总平面图 变更前

总平面图 变更后

变更内容:

10#楼屋架层平面图 变更后

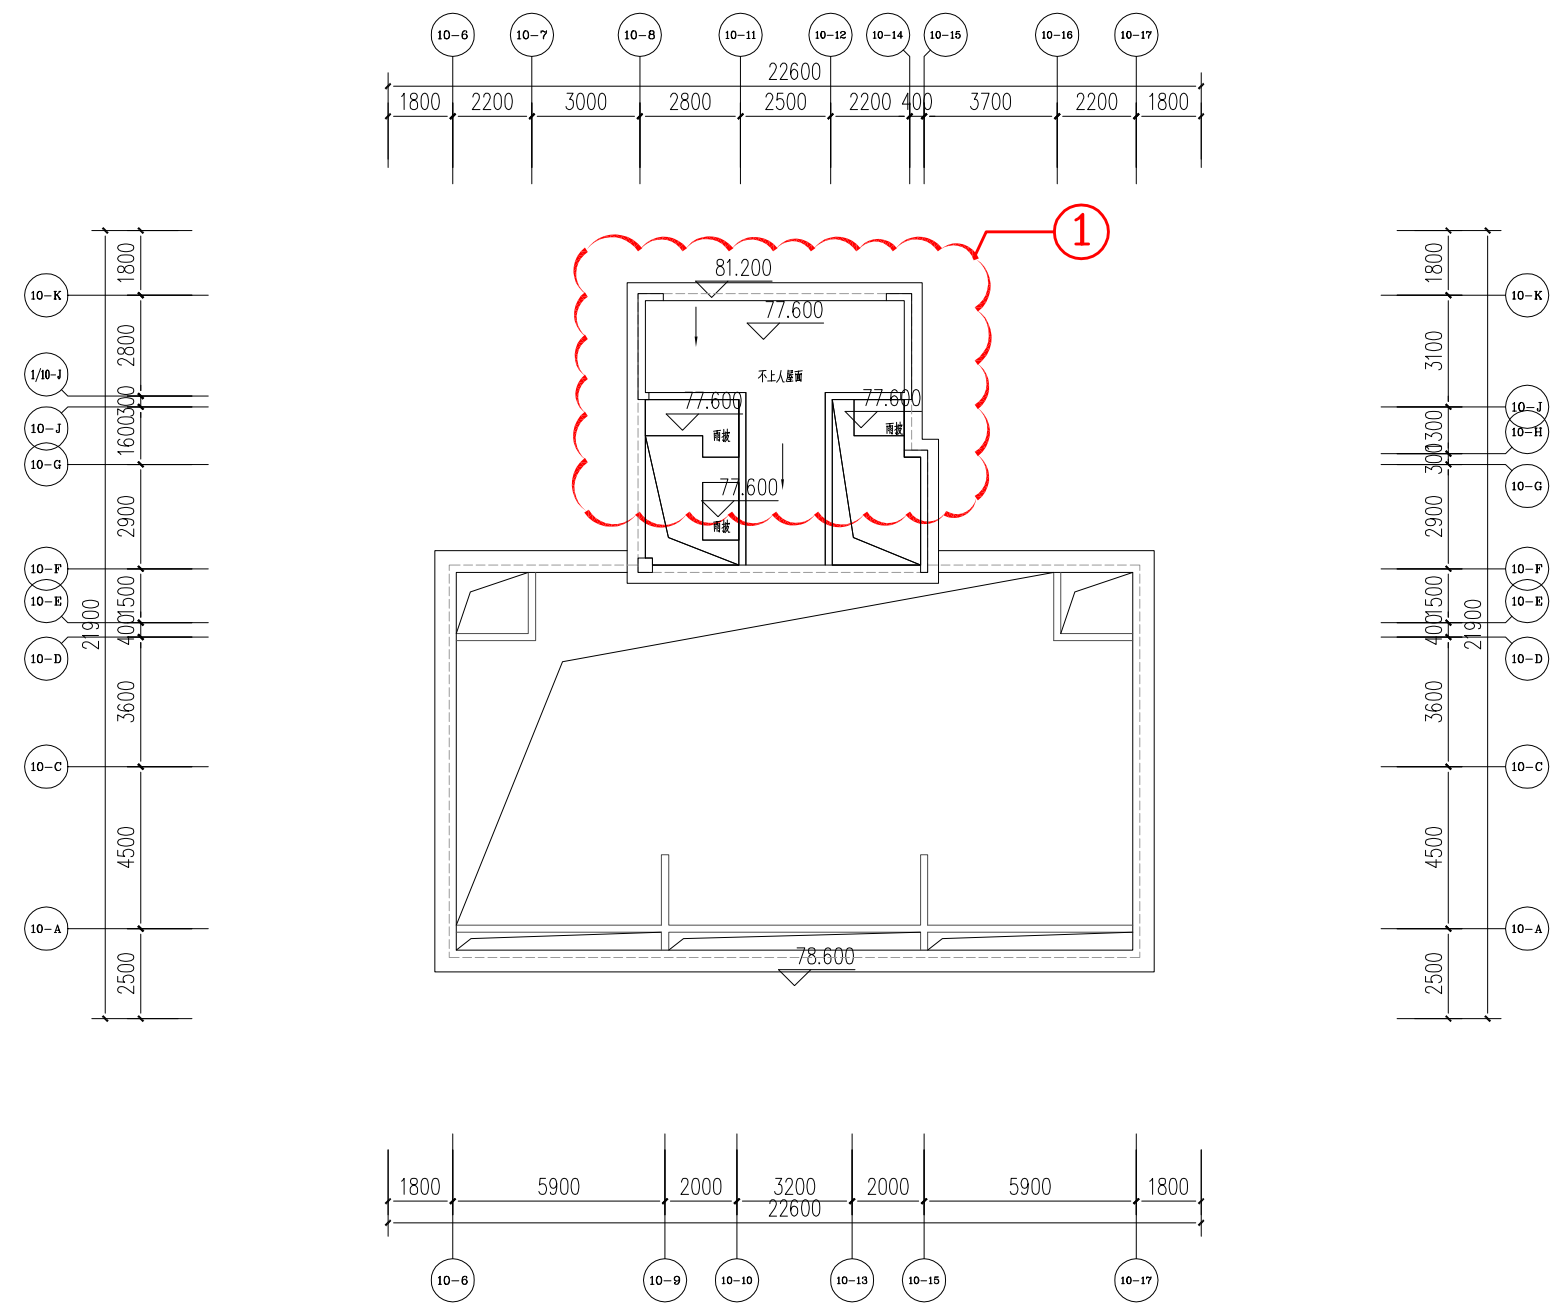
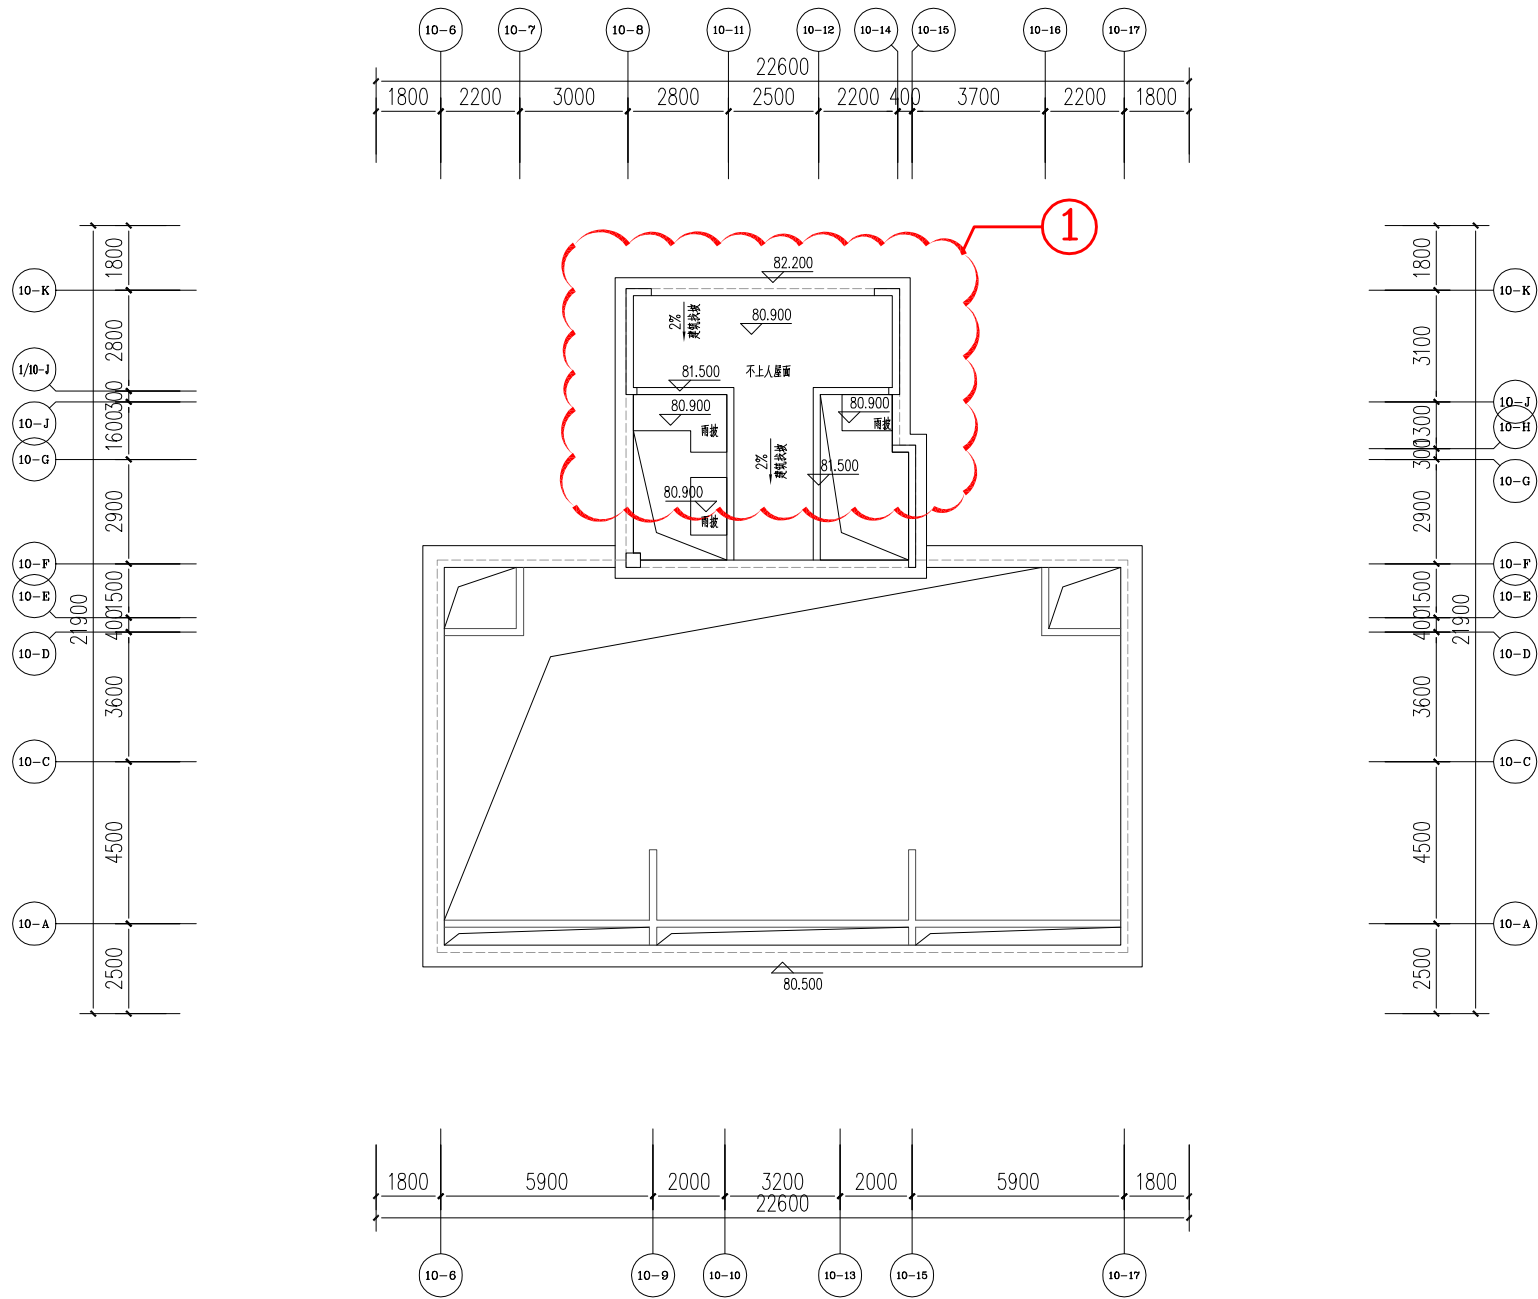
1:标准层层高由2.9m改为3.0m, 梯间层高由4.4m改为4.7m, 相应标高调整。

10#楼立面图 变更后

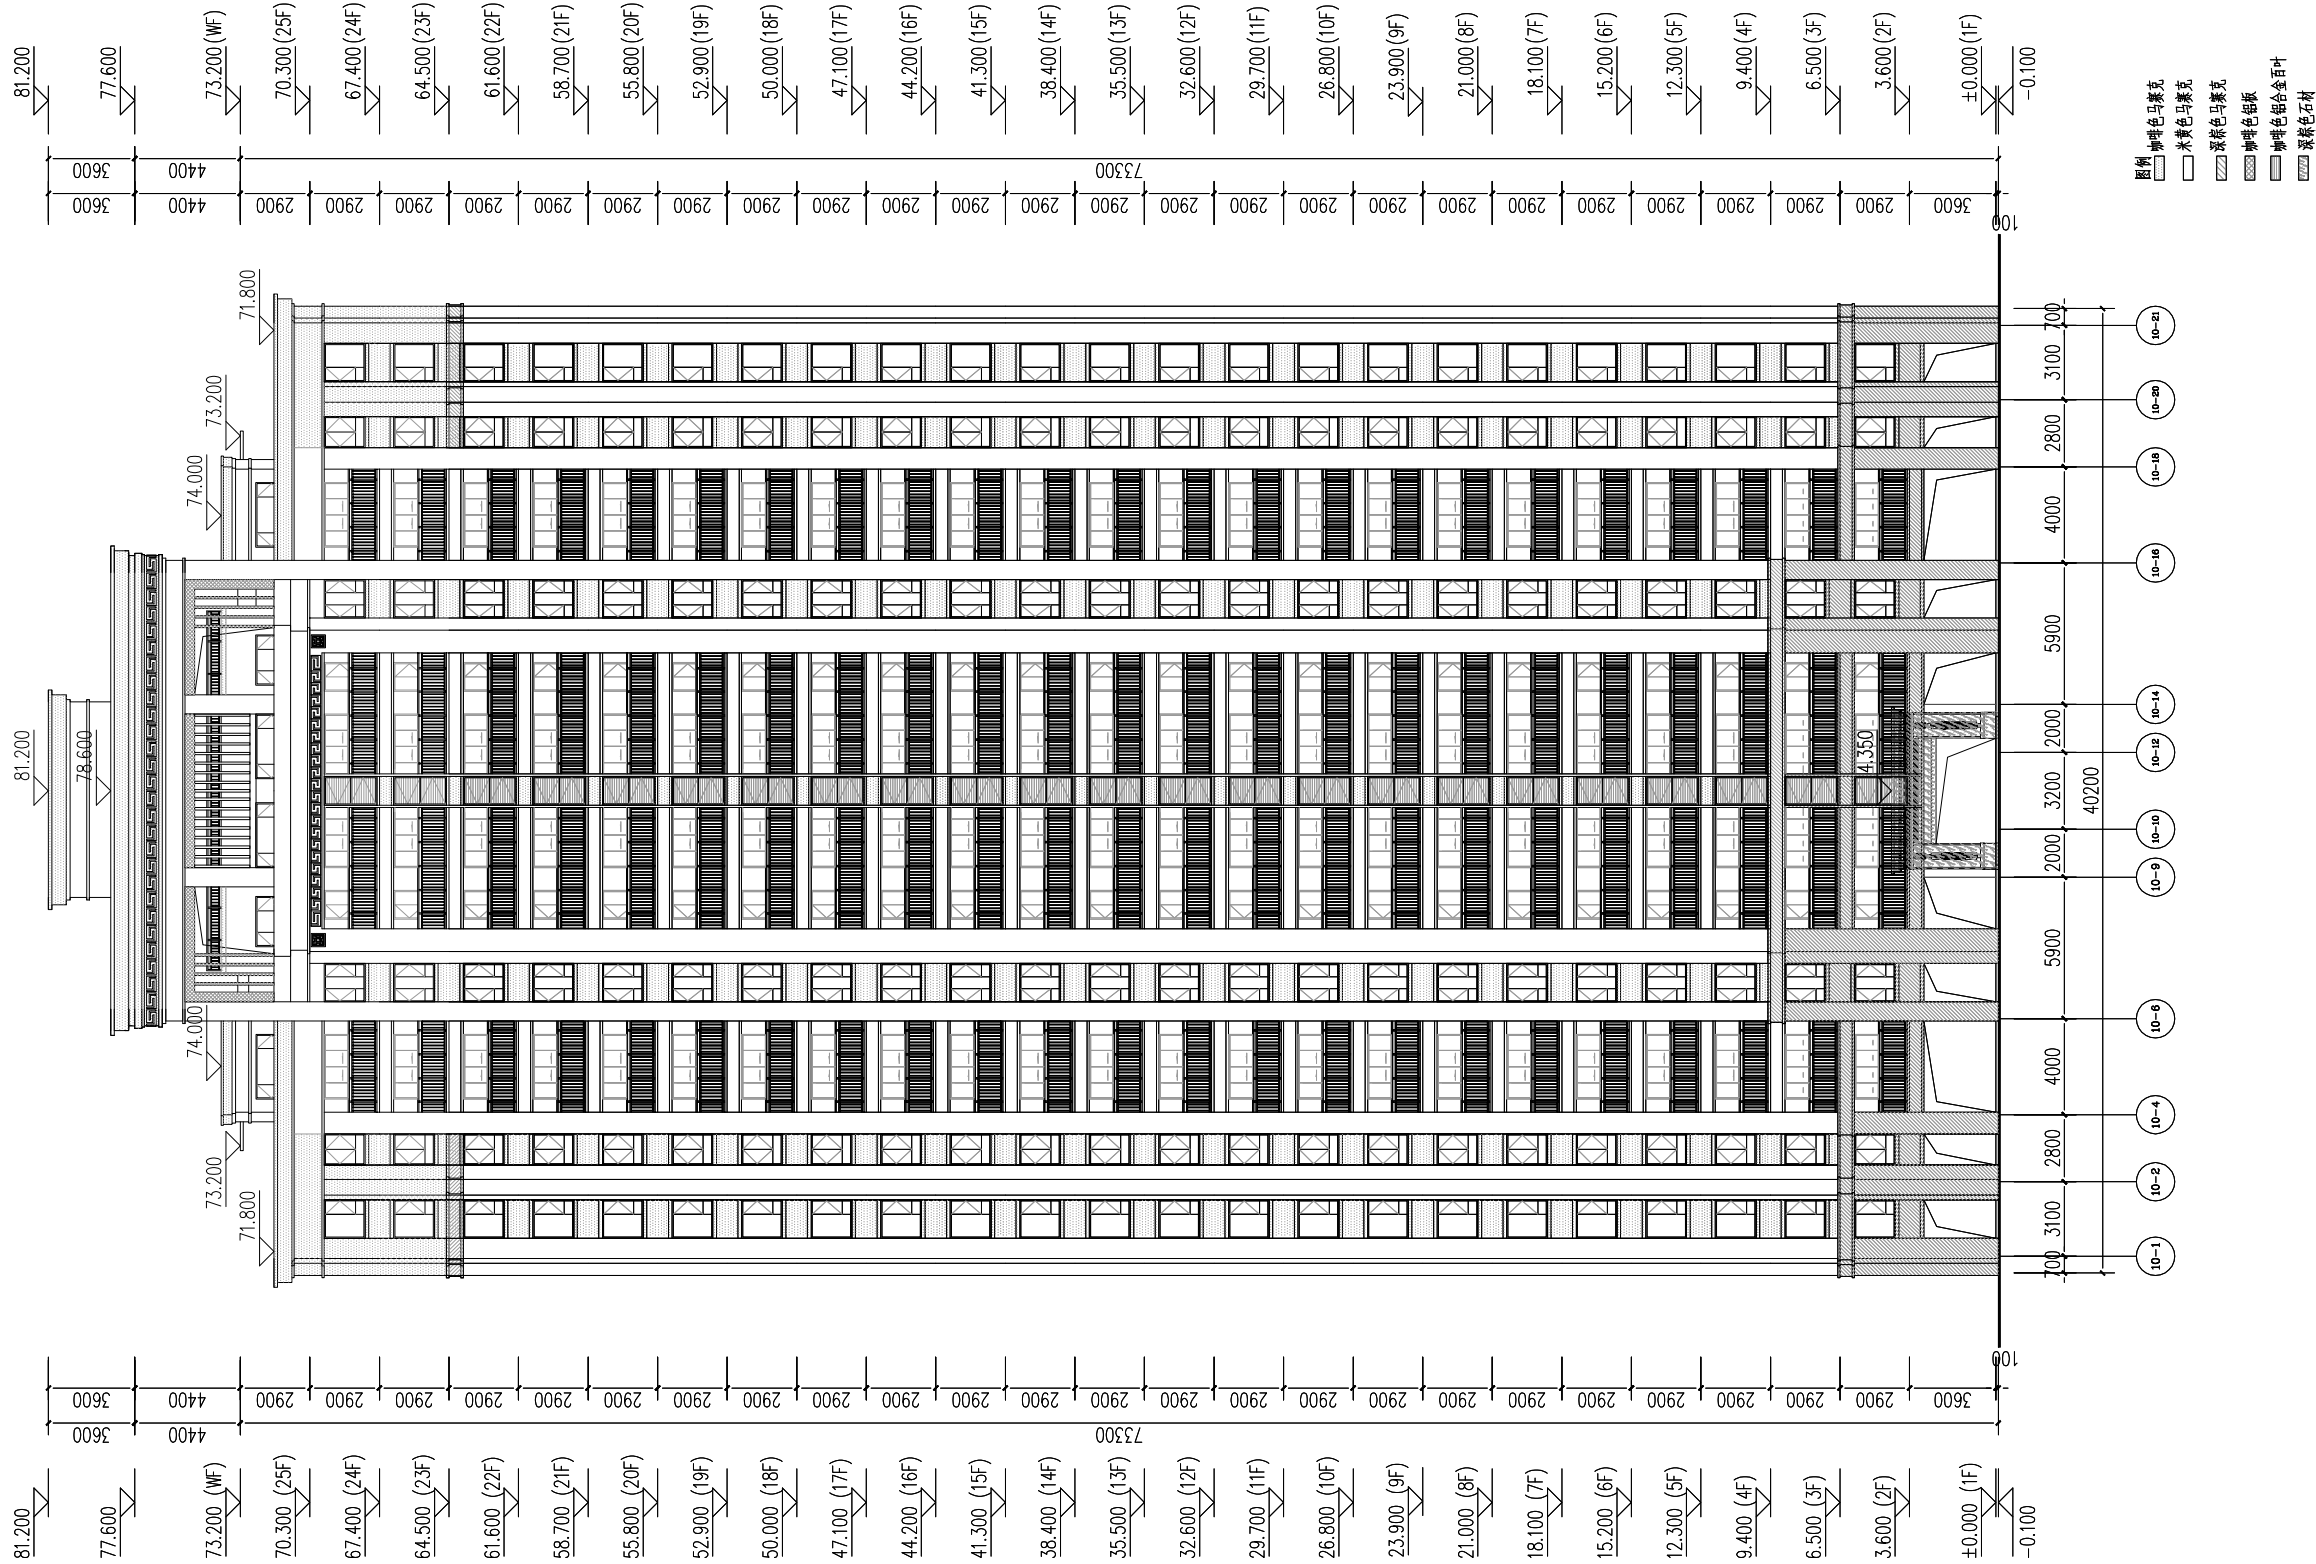
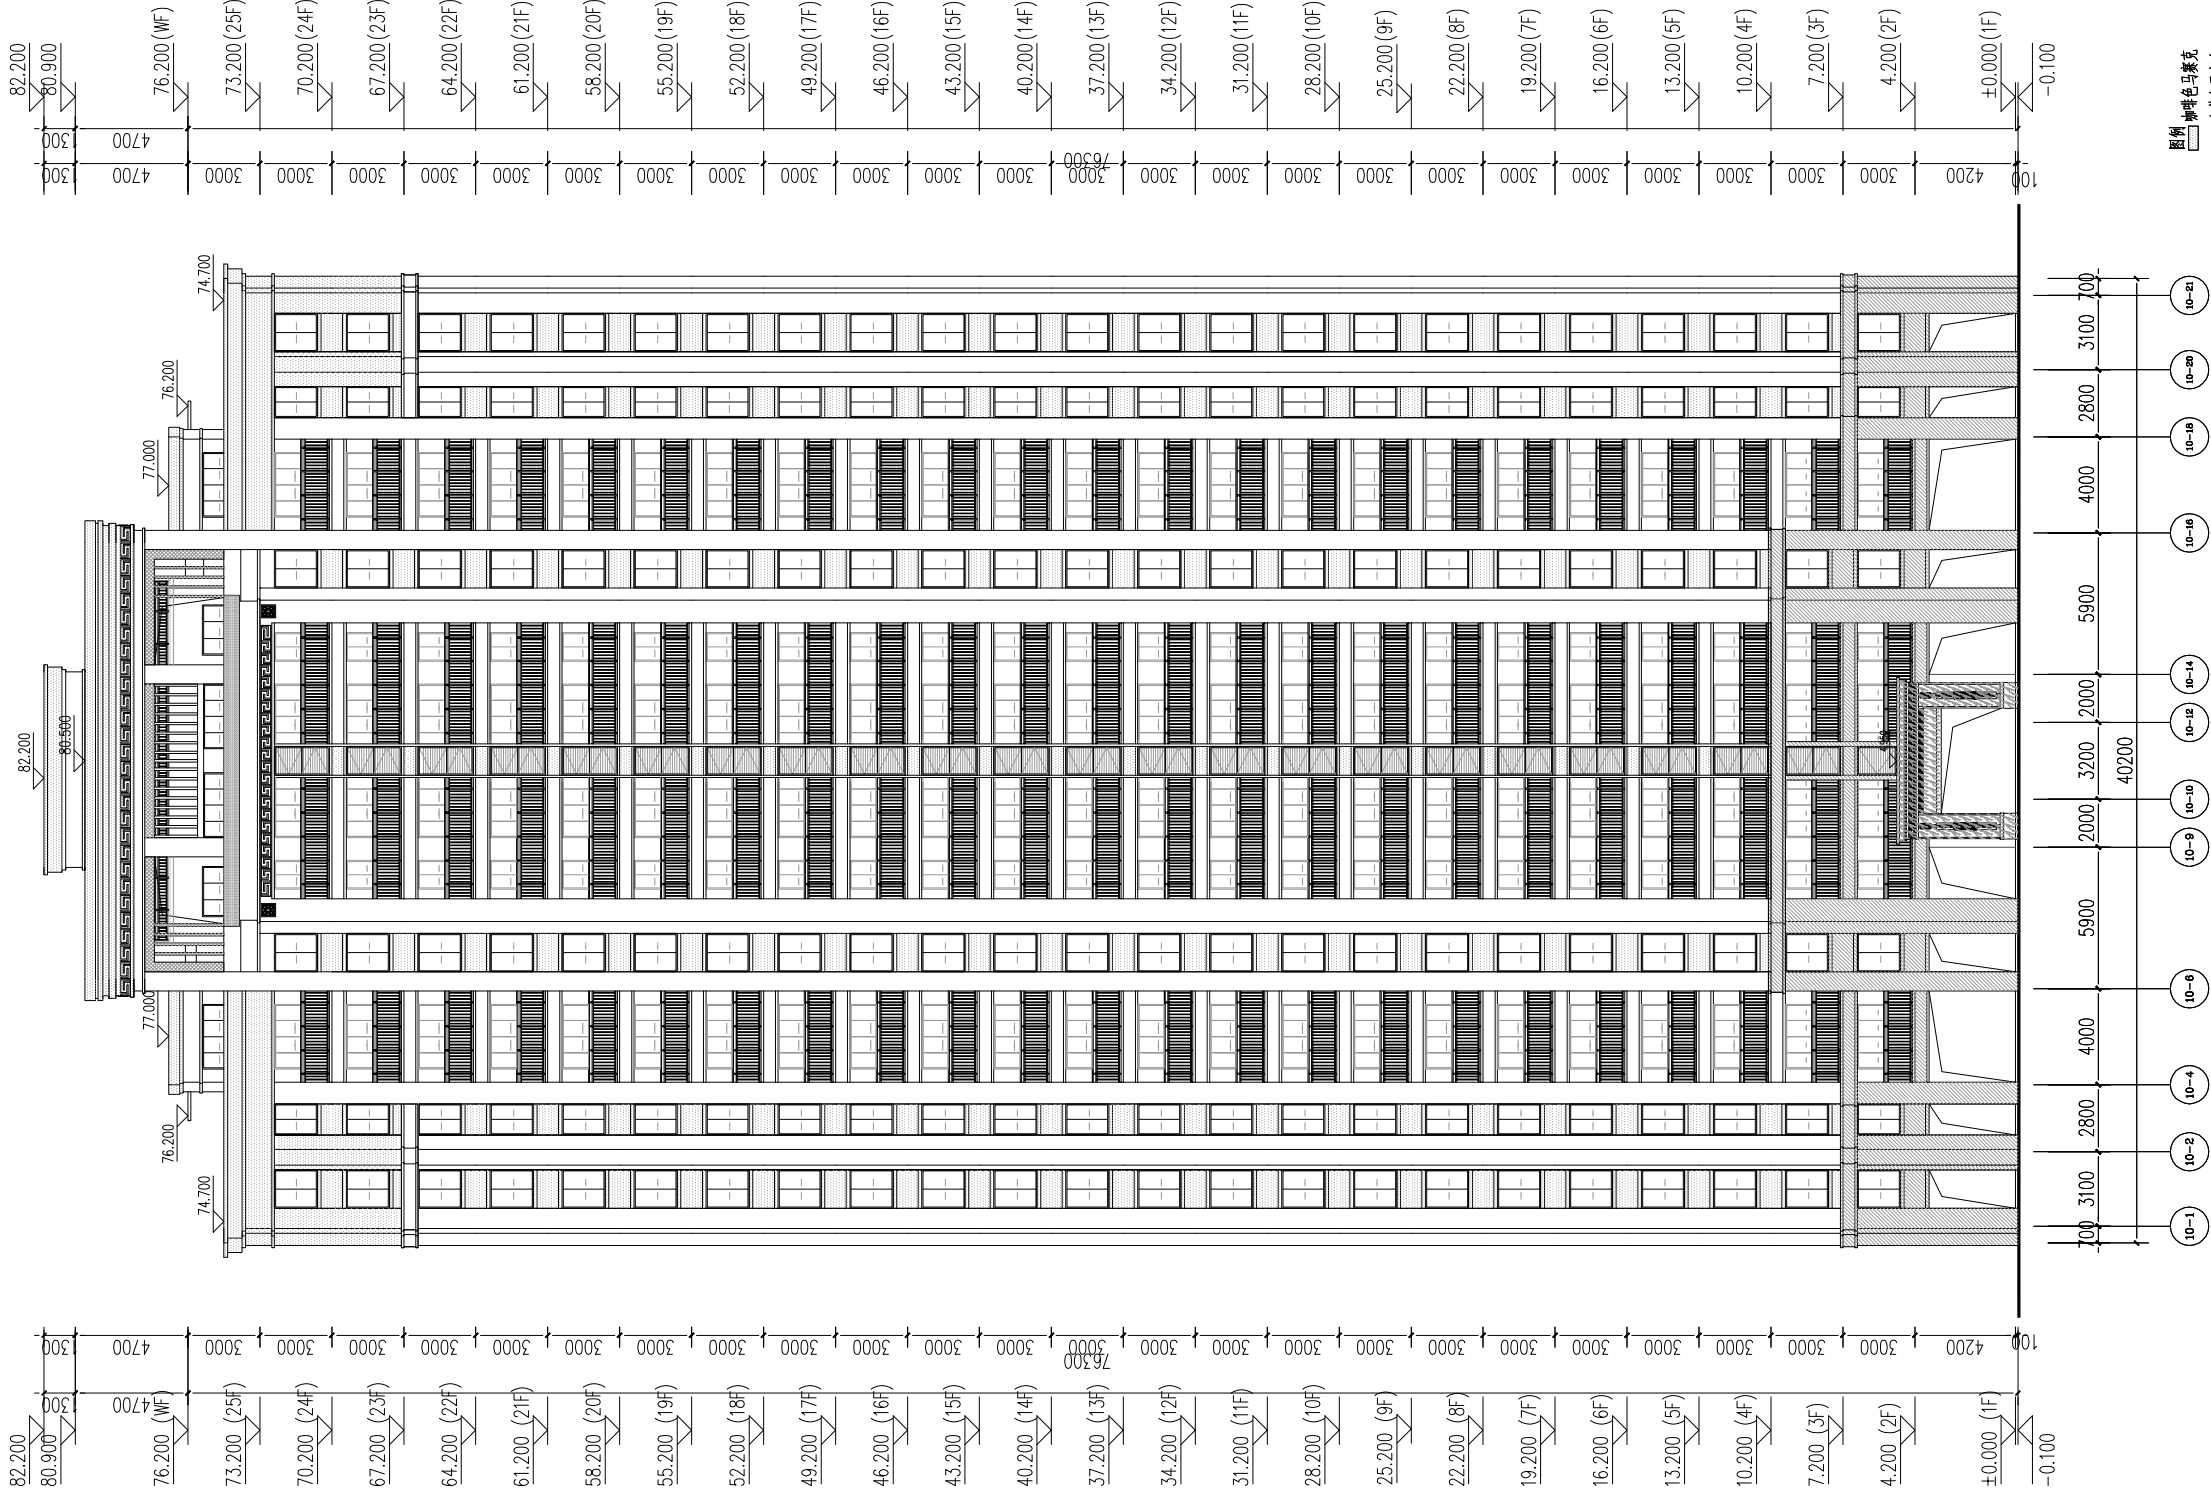
1:一层层高由3.6米改为4.2米，二层至二十五层层高由2.9m改为3.0m，立面尺寸相应修改。
